PRECISIONS DE LA COMMUNE

DE BALARUC-LES-BAINS

SUR L'AVIS DE LA MRAE DU 5 NOVEMBRE 2024

RELATIF AU PROJET D'AMENAGEMENT

Extrait de l'ancien Schéma de Mise en Valeur de la Mer

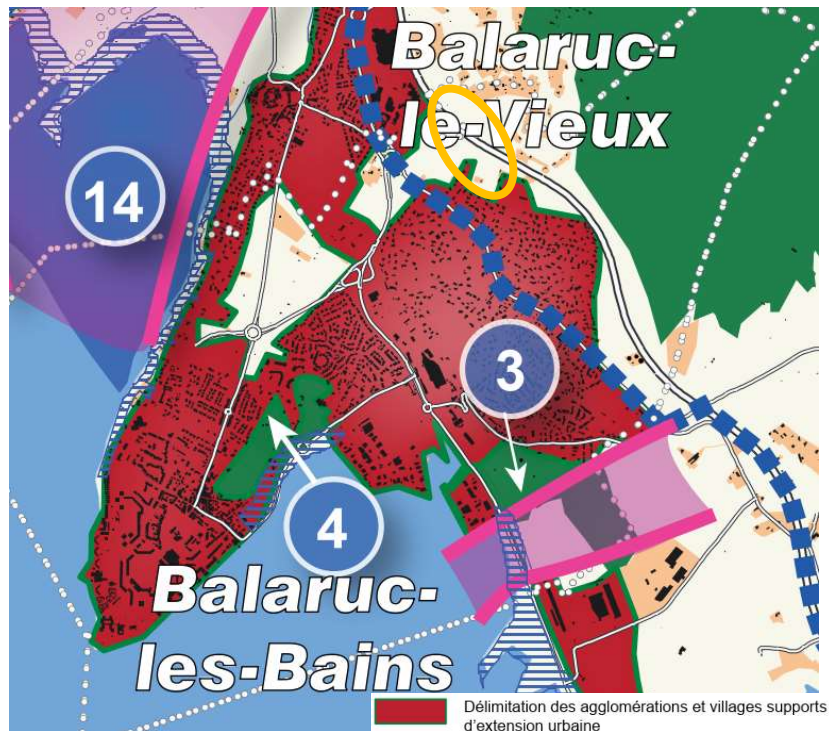
La MRAe précise que l'un des principaux enjeux environnementaux du site est la consommation de terrains agricoles et naturels participant à l'artificialisation des sols.

De plus, la commune précise que le précédent Schéma de Mise en Valeur de la Mer (SMVM), antérieur à 2014, considérait déjà le site des Nieux comme un site à urbaniser dans les espaces

proches du rivage. Contrairement à d'autres zones à urbaniser de la commune comme la Fiau ou la Dépensière.

Extrait de l'étude Faune Flore de la Fiau - 2020

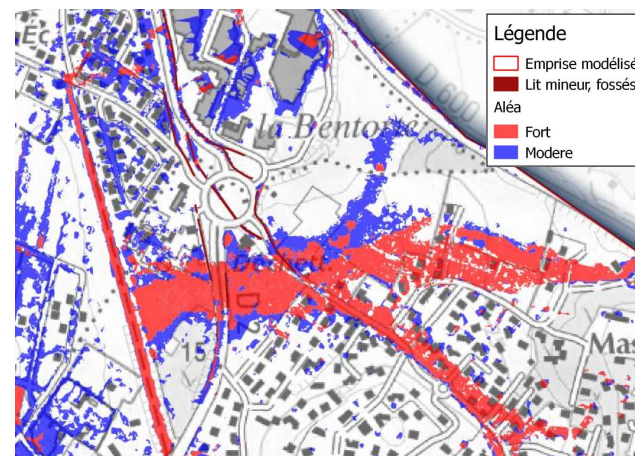
Elle recommande de démontrer que le site choisi est celui de moindre impact environnemental sur la base d'une recherche aux échelles intercommunale et communale, à expliciter dans l'étude d'impact.

- LE SECTEUR DE LA DEPENSIERE. Ce site de 7,2 ha est un site naturel. Il est actuellement classé en zone 2AU destinée à recevoir à long terme l'implantation d'une urbanisation à caractère résidentiel mais dans lesquels l'absence ou l'insuffisance d'équipements ne permet pas un aménagement immédiat.

Cette zone est donc non urbanisable à court terme. Les premières investigations de terrains réalisées en 2020 ont indiqué des enjeux forts écologiques notamment pour les reptiles de zones mixtes comme le Psammodrome d'Edwards. Ce site ne peut donc pas accueillir le projet.

Photo IGN - 1930

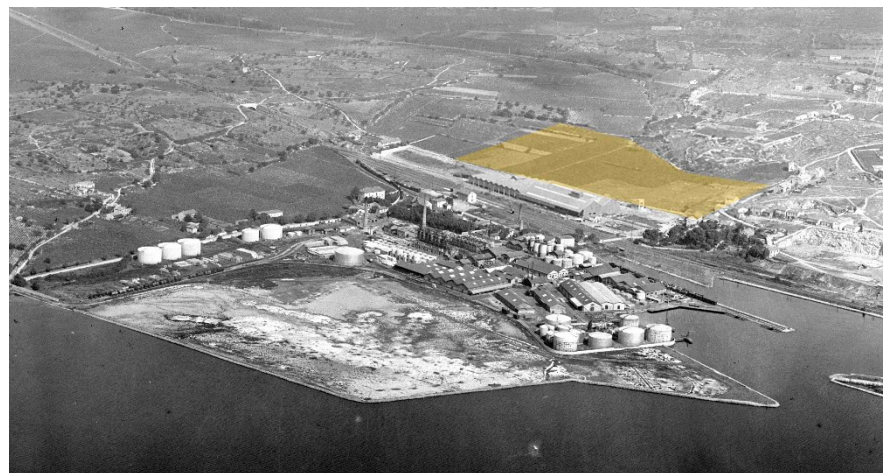
La MRAe indique le projet est localisé à proximité immédiate d'un site ayant hébergé une activité de raffinage et aujourd'hui occupé par une exploitation de minerais non ferreux (SIBELCO), ce qui peut conduire à une pollution des sols et à l'émission de poussières dans l'air, provoquant l'exposition des zones voisines à ces polluants.

Il est précisé que l'étude d'impact ne fournit aucune donnée précise sur l'état de ces milieux. C'est pourquoi la MRAe juge opportun de conduire une étude recherchant d'éventuelles pollutions des sols, ainsi qu'une campagne de mesures de la qualité de l'air afin de garantir que les futurs habitants et usagers de ce quartier ne seront pas exposés à des poussières issues de l'activité d'extraction de minerais non ferreux ou de sols pollués.

La commune précise que le site actuel de Sibelco n'a jamais été occupé par des activités de raffinage. Elle rappelle que le site des Nieux était encore exploité en terres agricoles dans les années 1930 comme en témoigne la photographie ci-après.

En revanche, le site se situe effectivement à 200 m de l'ancien site de la Raffinerie du Midi.

La commune rappelle que l'étude d'impact indique bien que le secteur des Nieux n'est pas un secteur d'information des sols (SIS) et précise quels sont les 2 SIS présents sur la commune à savoir l'ancienne Raffinerie du Midi et l'ancien site CEDEST (5.4.2.5 - Secteur d'information des sols - page 272).

Extrait étude ATMO Occitanie - Exposition au dioxyde d'Azote - 2022
Données 2019

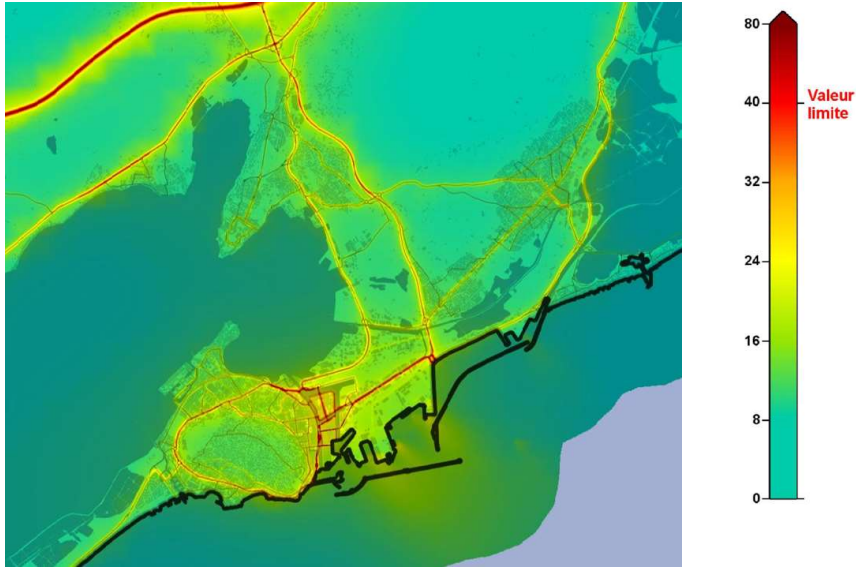
La MRAe indique que le dossier ne comporte pas de mesure de la qualité de l'air et recommande de fournir les données concernant la qualité de l'air compte tenu de la présence à proximité d'axes routiers structurants (RD600, RD2 et autoroute) et si nécessaire de prévoir des mesures permettant de limiter les effets sur la santé humaine pour les futurs occupants.

Le trafic routier est responsable de 46 % des émissions d'oxydes d'azote sur le territoire de Sète Agglopolé Méditerranée. Les plus fortes concentrations en dioxyde d'azote se rencontrent donc au voisinage d'axes de circulation majeurs.

Concernant les particules fines, sur le territoire de Sète Agglopolé Méditerranée, les zones touchées par les concentrations les plus élevées se trouvent dans les environnements proches d'axes routiers importants. L'activité portuaire est également à l'origine d'une partie des concentrations de particules en suspension.

Ces données seront intégrées à l'étude d'impact.

Vue depuis le sommet de La Devèse dans le massif de la Gardiole

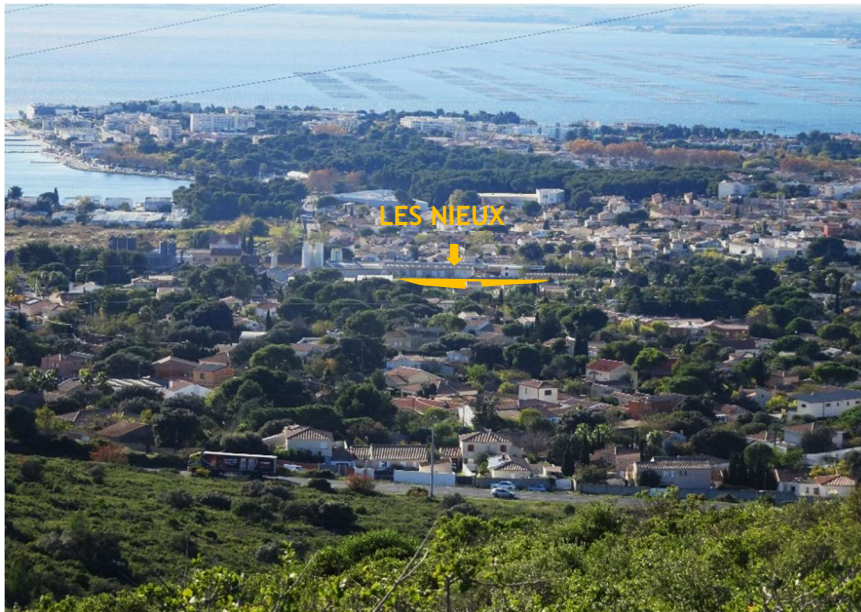
La MRAe recommande de procéder à une meilleure description des principaux impacts générés par le programme sur le paysage, le cadre de vie et le patrimoine bâti aux abords du projet ainsi qu'à une échelle plus large de 5 km.

La commune s'engage à décrire davantage le projet et son impact sur le grand paysage bien que celui-ci soit relativement restreint compte tenu de la topographie du site et de la programmation du projet précédemment décrite. Les photos montrent les vues sur le site depuis l'un des sommets du massif de la Gardiole.

Plan du périmètre de protection de la basilique gallo-romaine

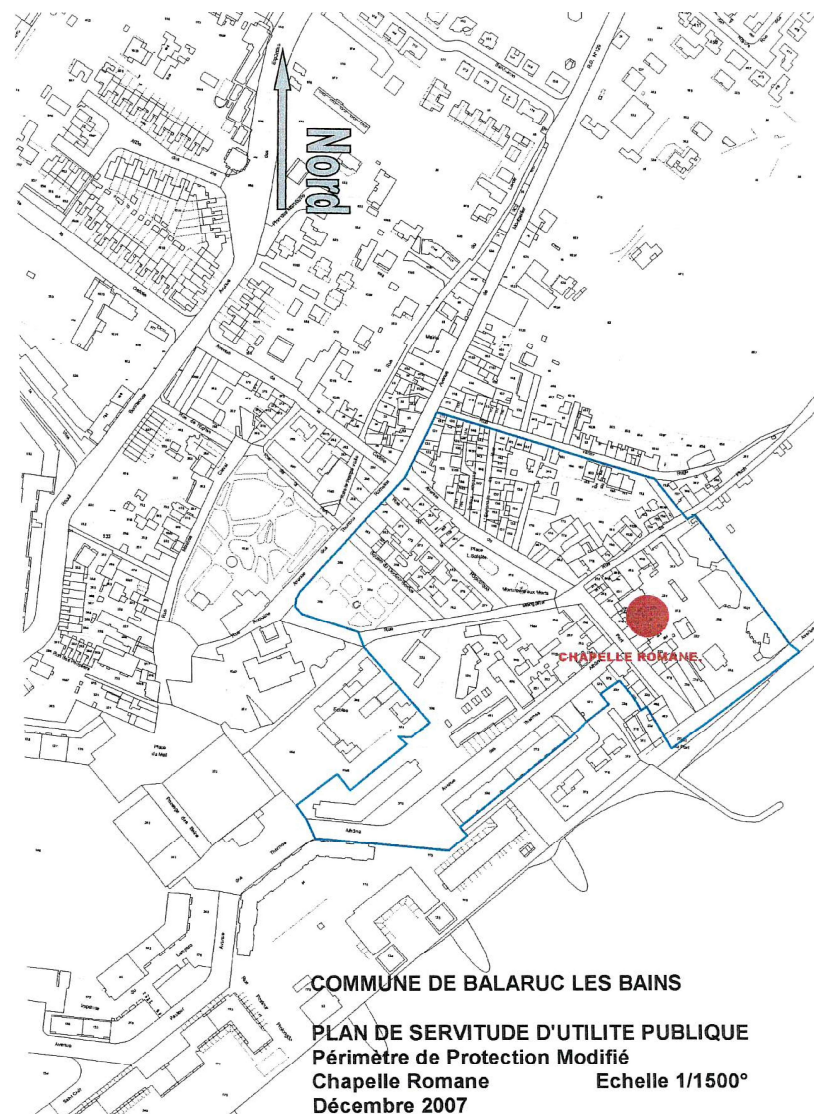
La MRAe s'interroge sur les évolutions des perceptions visuelles induites par le projet depuis les sites patrimoniaux inscrits et classés. Dans ce cas, des mesures d'intégration paysagère et architecturale complémentaires (notamment les dimensions du programme) doivent être proposées pour en atténuer les principales incidences.

Concernant le patrimoine bâti, le site du projet n'est pas visible depuis les bâtiments inscrits au patrimoine présents sur la commune comme en atteste les périmètres de protection de la basilique gallo-romaine, de la chapelle Notre Dame d'Aix et de l'aqueduc antique ci-après.
